Mission régionale d'autorité environnementale  
**Grand Est**

**Avis sur le projet de renouvellement et d'extension d'une carrière  
de roche massive calcaire, et d'implantation d'une centrale  
photovoltaïque à Jully-sur-Sarce (10),  
porté par la société Carrières CHAMPENOISES**

n°MRAe 2022APGE119

**Figure n°4 : localisation des mesures d'évitement des 3 habitats d'oiseaux (en pointillé vert clair)**

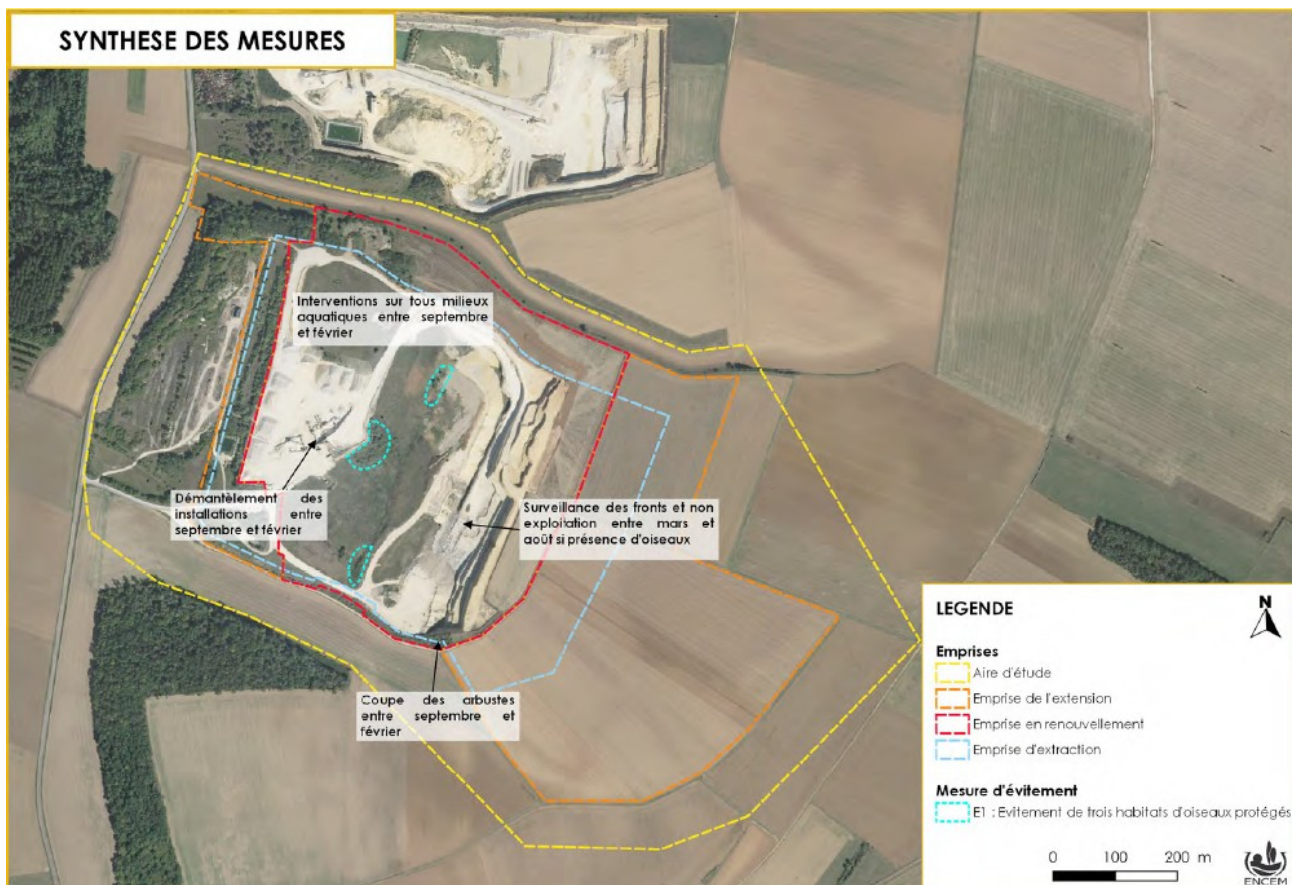
Une des mesures en faveur de la biodiversité consiste à éviter 3 habitats d'oiseaux (2 500 m<sup>2</sup> au total) concernés par l'installation des panneaux photovoltaïques, ce qui permet de réduire la surface détruite de 800 à 300 m<sup>2</sup> environ. Selon l'Ae, il reste toutefois à compenser ces 300 m<sup>2</sup> d'habitats détruits.

***L'Ae recommande à l'exploitant de préciser les mesures compensatoires à mettre en œuvre préalablement à la destruction des 300 m<sup>2</sup> d'habitats d'oiseaux détruits, et de s'assurer de leur fonctionnalité écologique.***
